Stadt Landau in der Pfalz

Vorbereitende Untersuchungen „Rosenplatz“

1. frühzeitige Beteiligung der Behörden und Träger öffentlicher Belange gemäß
§ 139 BauGB im November 2017

Synopse 02.08.2018

Anlage zu Stellungnahme Nr. 2

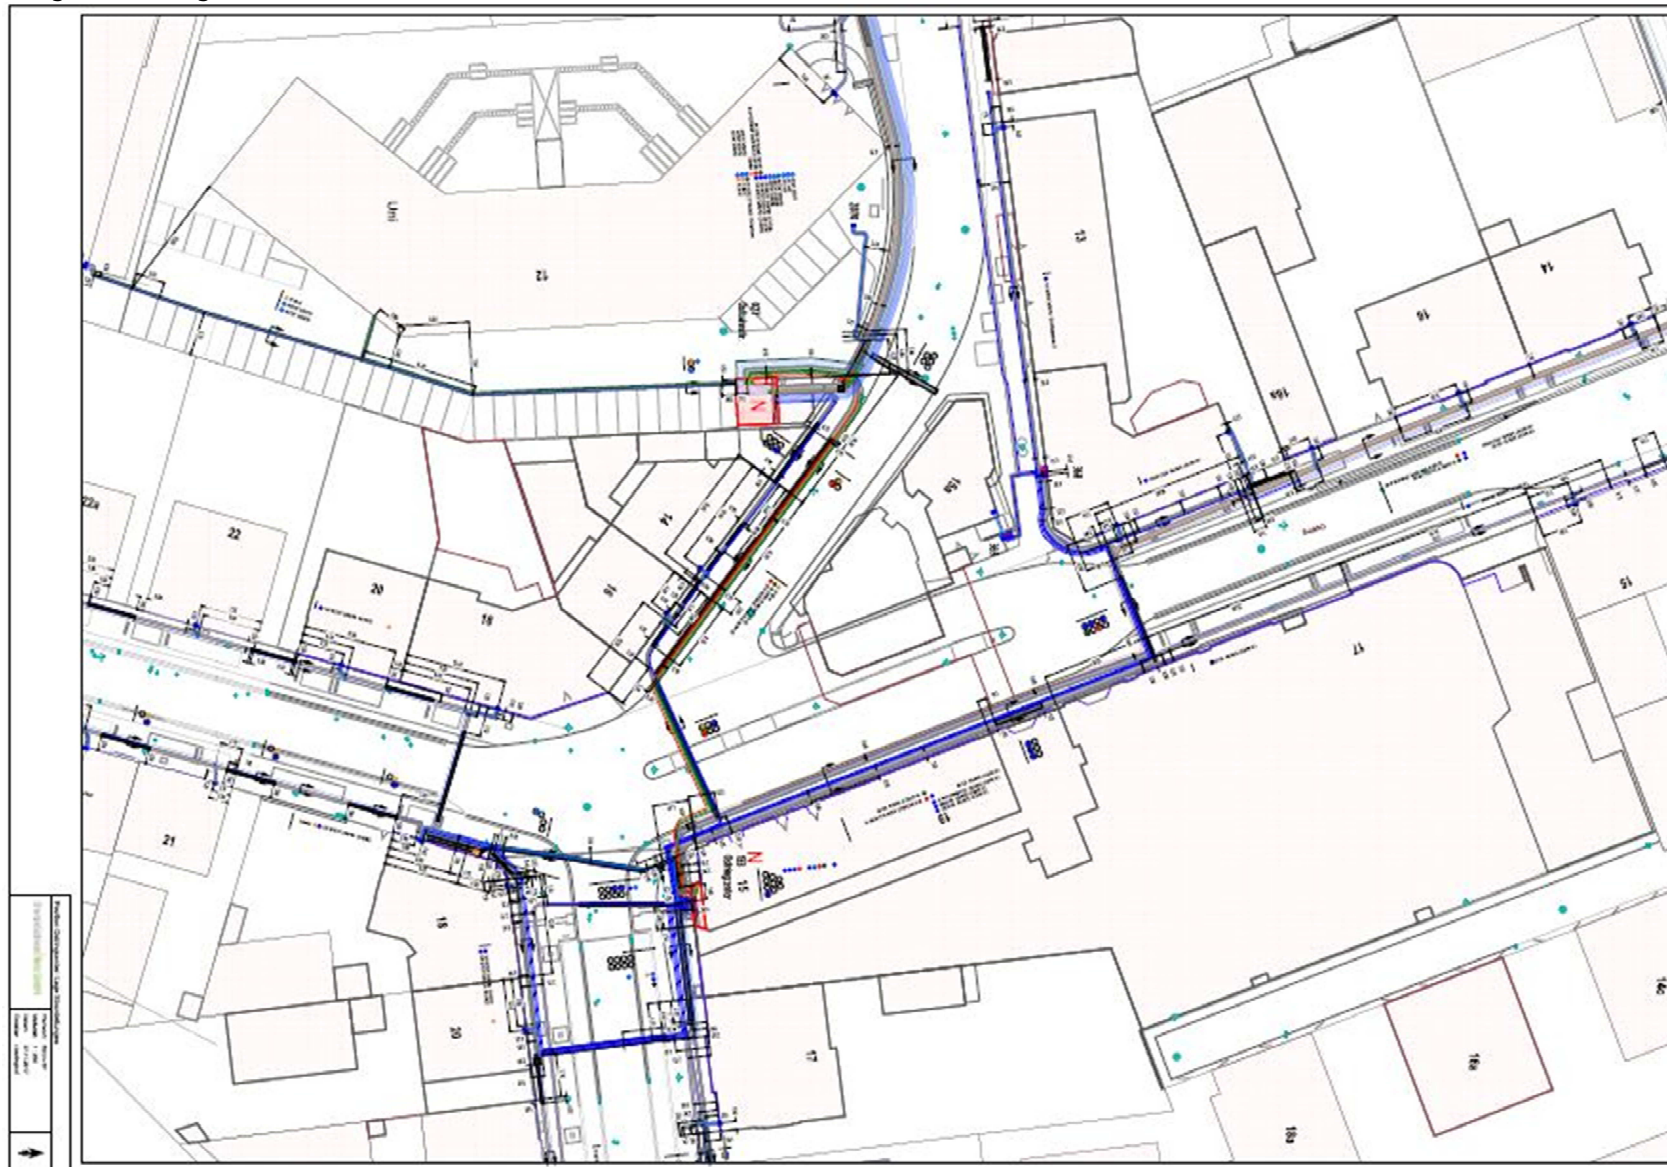
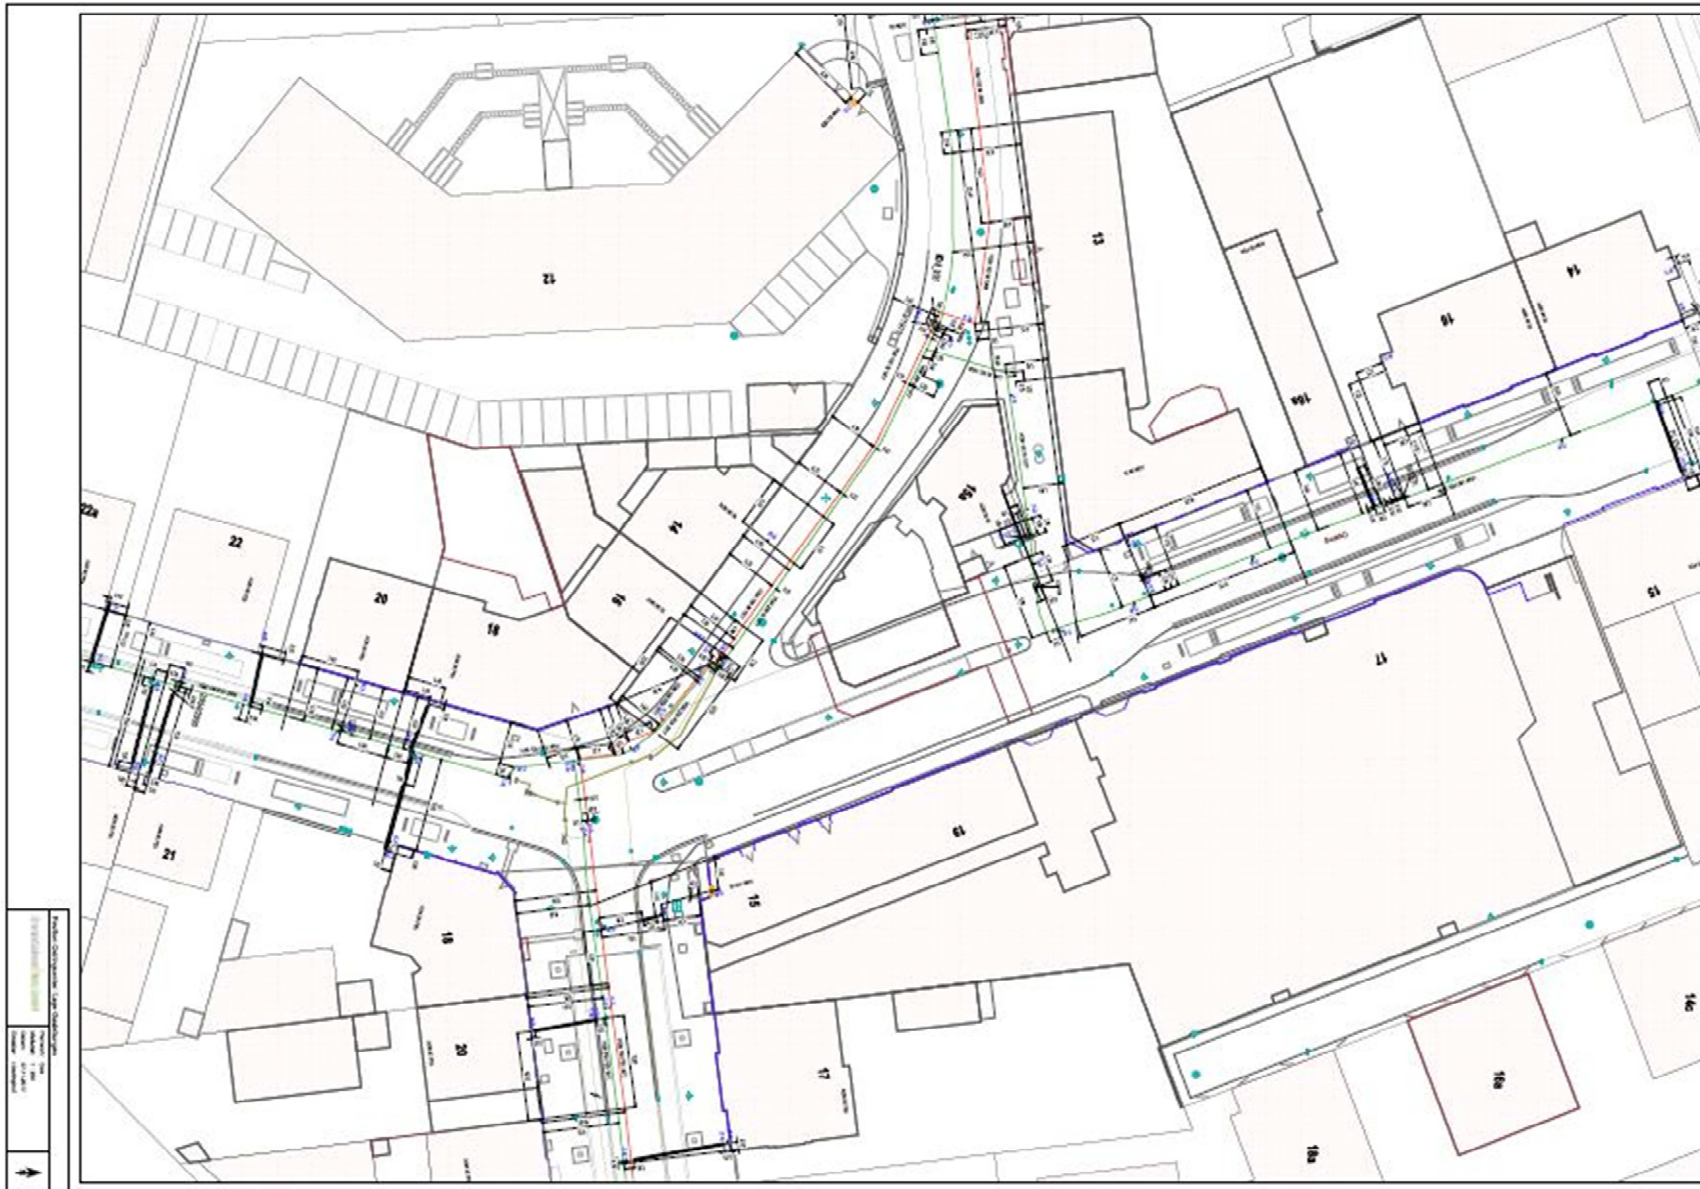
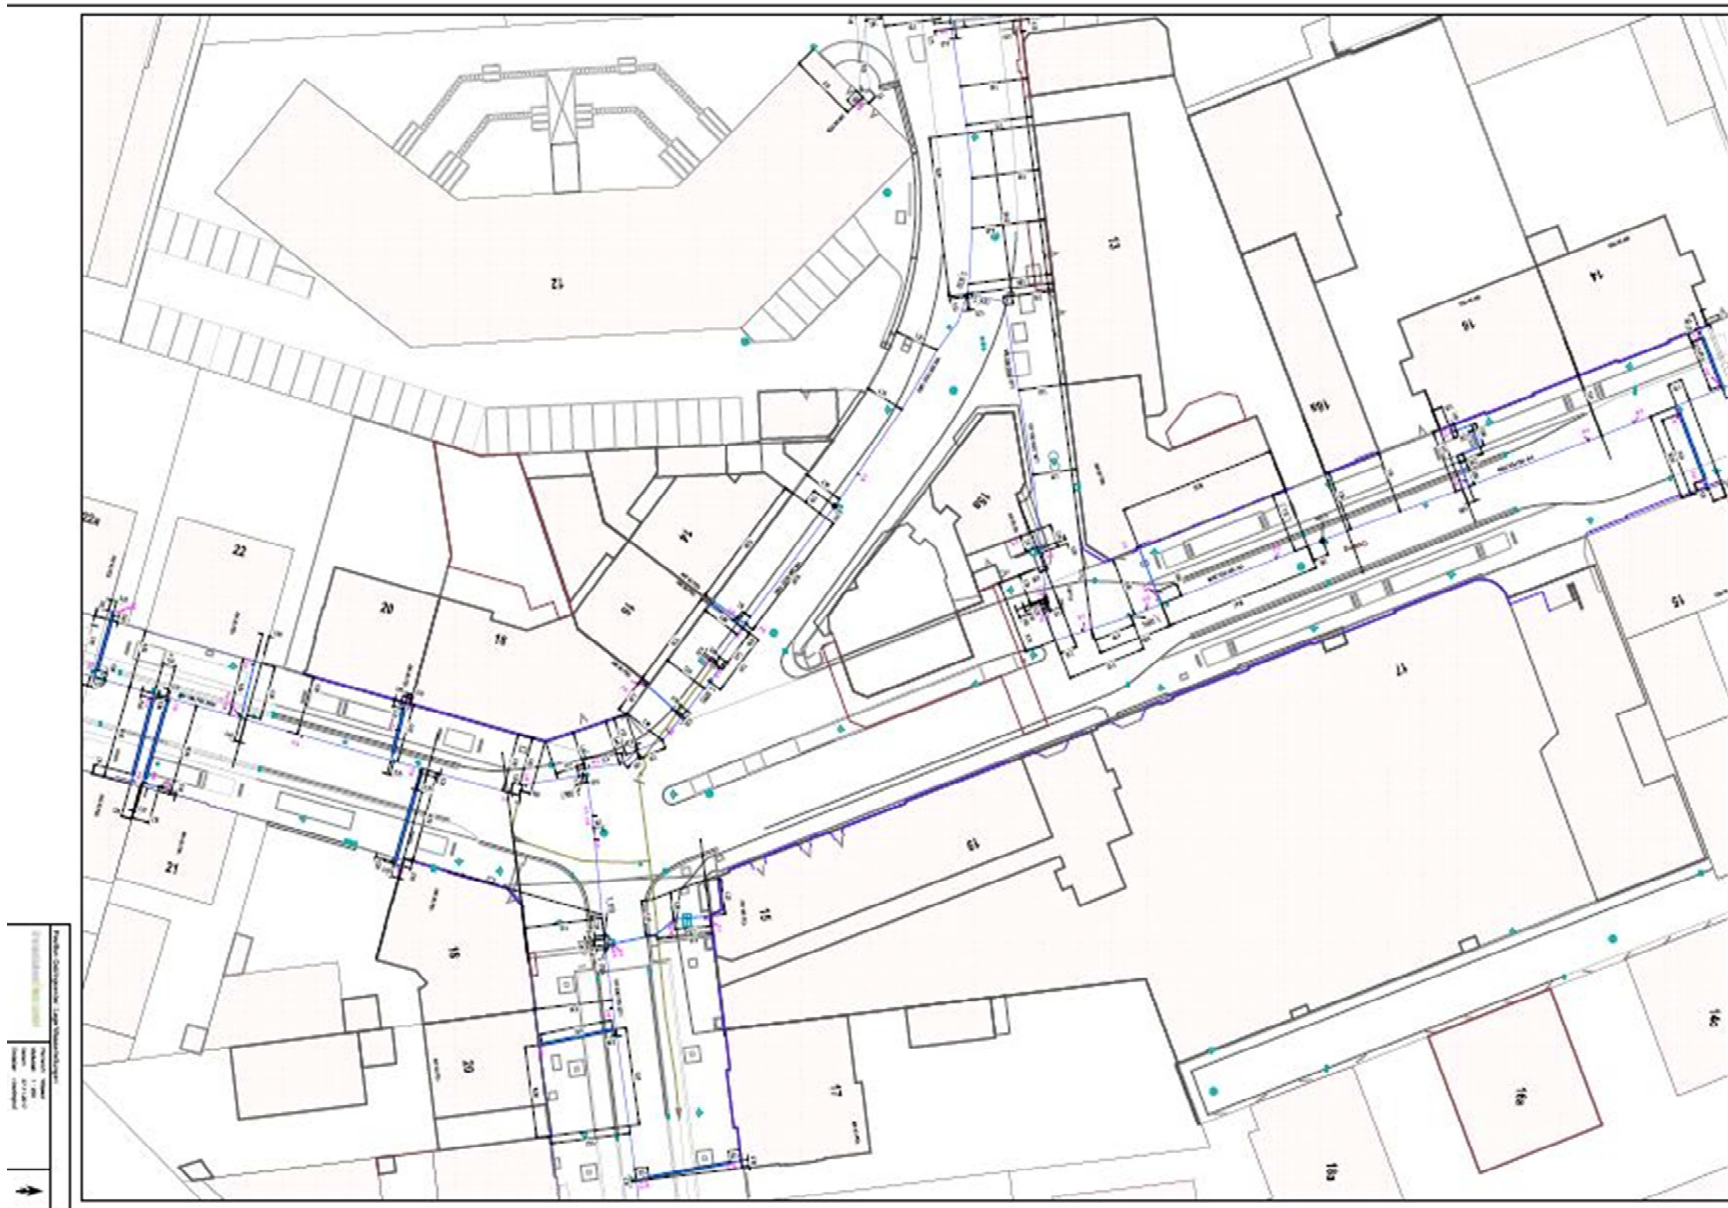
2.	EnergieSüdwest Netz GmbH Industriestraße 18 76829 Landau	Stellungnahme vom 27.11.2017 Im Bereich des näheren Umfeldes des Pavillons befinden sich Strom-, Gas- und Wasseranschlussleitungen. Diese müssten bei einem Abriss abgetrennt werden. Hier bitten wir um rechtzeitige Benachrichtigung. <i>Pläne siehe S. 30-32</i>	Kenntnisnahme.	+	Wird bei konkreten Vorhaben berücksichtigt.

Anlage zu Stellungnahme Nr. 7

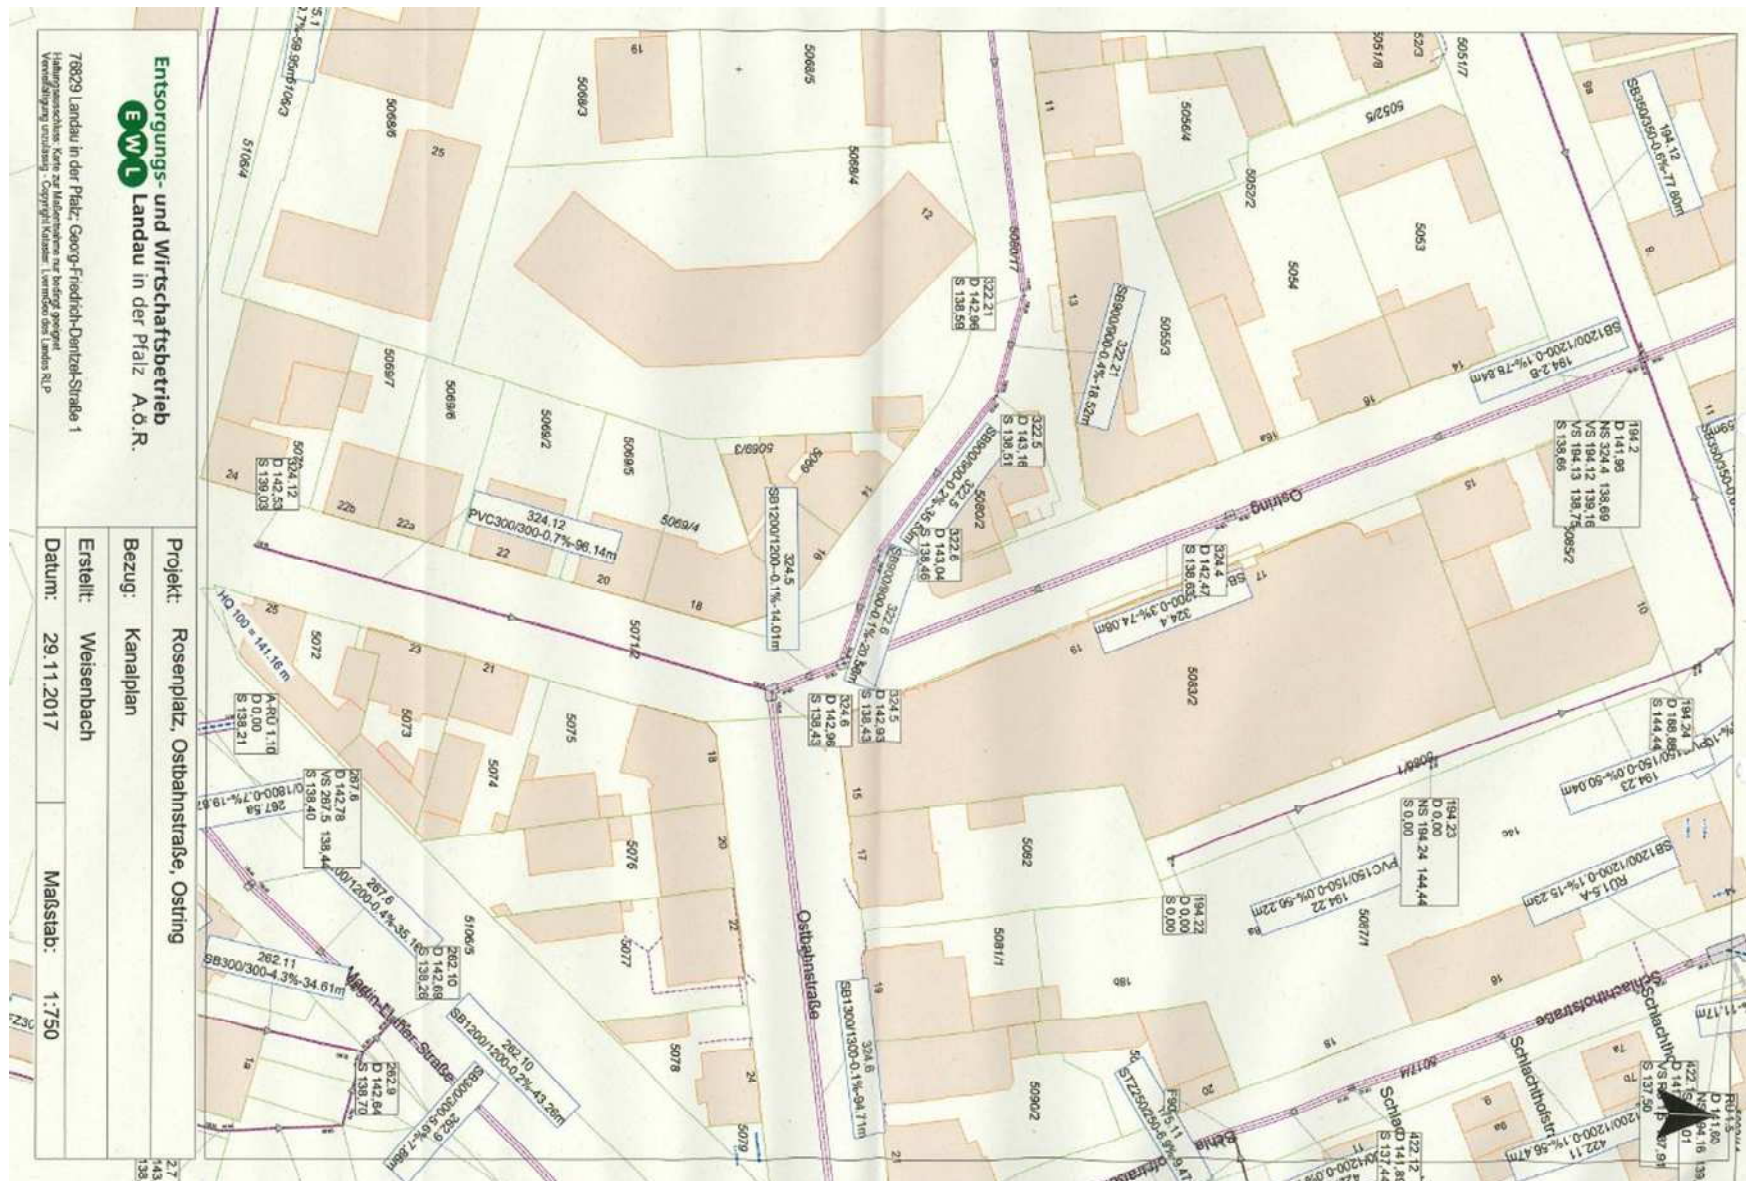
LFD. NR.	BEHÖRDE	STELLUNGNAHMEN BEHÖRDE zu den Vorbereitenden Untersuchungen „Rosenplatz“	STELLUNGNAHME DER VERWALTUNG	+/-	VORSCHLAG ABWÄGUNGS-ERGEBNIS
		Bei einer Neugestaltung des Rosenplatzes ist darauf zu achten, dass die Kanäle nicht überbaut werden und die Schächte immer frei zugänglich bleiben. Vor dem Hintergrund des Starkregenereignisses am 11.06.2018 möchten wir intensiv auf die städtebaulichen Möglichkeiten zur Überflutungsvorsorge wie: • Entsiegelung der Flächen, • Gezielte Erhöhung der Verdunstung, • dezentrale Versickerung und • oberflächige Wasserführung mit tiefliegenden Retentions-/ Multifunktionsflächen hinweisen. Nur damit ist eine wassersensitive Stadt Landau möglich. Eine Entsiegelung der Fläche wird von Seiten EWL begrüßt. Dabei sollte zukünftig eine Gestaltung der Freifläche unter Berücksichtigung von Starkregenereignissen erfolgen. Z. B. Schaffung von Rückstau, gezielte Versickerung. <i>Entwässerungsplan siehe Seite 34</i>

- Sollten während der Bautätigkeiten Straßen oder Straßenabschnitte für Abfallsammelfahrzeuge nicht befahrbar sein, so sind an der nächsten befahrbaren Straße Sammelplätze einzurichten, möglichst in Abstimmung mit dem EWL -Bauhof. - Insbesondere bei wandernden Baustellen ist es nicht möglich, den betroffenen Haushalten feste Sammelplätze zuzuordnen. Die Abfallbehälter sollten daher von den Mitarbeitern der Baufirmen zu den Sammelplätzen und auch wieder zurück transportiert werden. Es hat sich bewährt, diese Verpflichtung mit in die Ausschreibungen aufzunehmen.			
	Bereich Abwasserbeseitigung (Stellungnahme vom 17.01.2018)	Stellungnahme vom 25.06.2018, Abteilung Abwasserbeseitigung Aus aktuellem Ansatz möchten wir verstärkt auf die städtebaulichen Mißstände zur Überflutungsvorsorge hinweisen (s. Anlage). Solche Gelegenheitsfenster ergeben sich im dichtbesiedelten innerstädtischen Raum nur selten! In vorgenanntem Bereich liegen die in beiliegendem Plan zu sehenden Entwässerungskanäle. Im Zuge der Weiterführung des Ostbahnboulevards werden wie in den vorangegangenen Bauabschnitten die Hausanschlussleitungen erneuert. Die Hauptkanäle sind nicht erneuerungsbedürftig. Im Ostring wurden die Hauptkanäle vor ca. 10 Jahren komplett erneuert, die Leitungen wurden je nach Erfordernis neu gebaut.	Kenntnisnahme.	+	Wird in den weiteren Planungen berücksichtigt.
